Aus der Gutachterpraxis:

## Defekte Ecke

Die Fassadenverglasung an einem Kongresszentrum weist an verschiedenen Ganzglasecken sichtbare Spalten bzw. Luftblasen auf, in deren Bereich es zu Kondensation von Feuchtigkeit gekommen ist. Mit der Ursache und Auswirkung beschäftigt sich das nachstehende Gutachten.

Ansicht des Querschnitts der Ganzglasecke

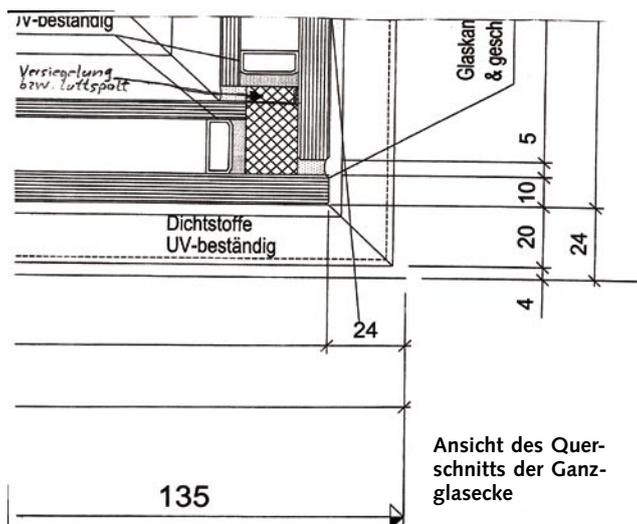
1. Vollsattes Ausfüllen des Freiraumes im Bereich der Glasränder der Isoliergläser mit Dichtstoff
2. Freilassen des Freiraumes im Bereich der Glasränder der Isoliergläser
3. Verfüllen des Freiraumes im Bereich der Glasränder der Isoliergläser mit einem Fugenband

Keine der drei genannten Lösungen vermag die Anforderungen der Isolierglashersteller an einen vor Feuchtigkeit geschützten Randverbund in genügender Weise zu erfüllen.

Die am Bauobjekt vollzogene Ausführung entspricht der Variante 3, indem in den Freiraum in der Ganzglasecke ein Fugenband eingelegt wurde. Zwischen einer Seite des Fugenbandes und dem Rand eines der Isoliergläser wurde teilweise ein Bereich von ca. 5 mm Breite entweder offen gelassen oder

mit Dichtstoff verfüllt. Hierbei verblieben an einigen der besichtigten Ganzglasecken sichtbare Spalte bzw. Luftblasen, in deren Bereich es zu Kondensation von Feuchtigkeit gekommen ist. Diese Ganzglasecken sollten saniert werden.

Da auch keine der anderen Möglichkeiten der Ausführung von Ganzglasecken zu einer befriedigenden Lösung der Anforderung an einen feuchtigkeitsfreien Freiraum im Bereich der Glasränder führen kann, sollten die Ganzglasecken im Rahmen eines Wartungsvertrages beobachtet und gegebenenfalls saniert werden.
